Bebauungsplan Nr. 313 Norderstedt " Willy-Brandt-Park"

Anlage 3: zur Vorlage Nr. B 21/0415 des StuV am 16.09.2021 und der StV am 09.11.2021

Tabelle: Abwägungsvorschlag über die Stellungnahmen der Träger öffentlicher Belange

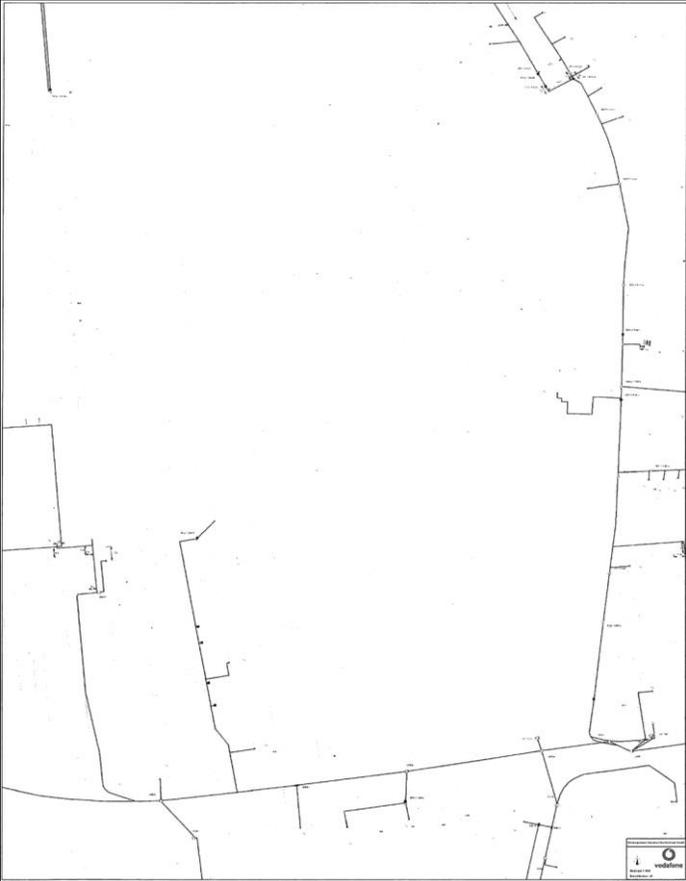
<p>Die farbigen Linien verstehen sich als Punkt-zu-Punkt-Richtfunkverbindungen der Telefónica Germany GmbH & Co.OHG. Das Plangebiet ist im Bild mit einer dicken roten Linie eingezeichnet. Die Linien in Magenta haben für Sie keine Relevanz.</p> <p>Man kann sich diese Telekommunikationslinie als einen horizontal über der Landschaft verlaufenden Zylinder mit einem Durchmesser von rund 30-60m (einschließlich der Schutzbereiche) vorstellen (abhängig von verschiedenen Parametern). Bitte beachten Sie zur Veranschaulichung die beiliegende Skizze mit Einzeichnung des Trassenverlaufes. Alle geplanten Konstruktionen und notwendige Baukräne dürfen nicht in die Richtfunktrasse ragen. Wir bitten um Berücksichtigung und Übernahme der o.g. Richtfunktrasse in die Vorplanung und in die zukünftige Bauleitplanung bzw. den zukünftigen Flächennutzungsplan. Innerhalb der Schutzbereiche (horizontal und vertikal) sind entsprechende Bauhöhenbeschränkungen s.o. festzusetzen, damit die raumbedeutsame Richtfunkstrecke nichtbeeinträchtigt wird.</p> <p>Es muss daher ein horizontaler Schutzkorridor zur Mittellinie der Richtfunkstrahlen von mindestens +/- 30 m und ein vertikaler Schutzabstand zur Mittellinie von mindestens +/-15m eingehalten werden.</p> <p>Sollten sich noch Änderungen der Planung / Planungsflächen ergeben, so würden wir Sie bitten uns die geänderten Unterlagen zur Verfügung zu stellen, damit eine erneute Überprüfung erfolgen kann.</p>
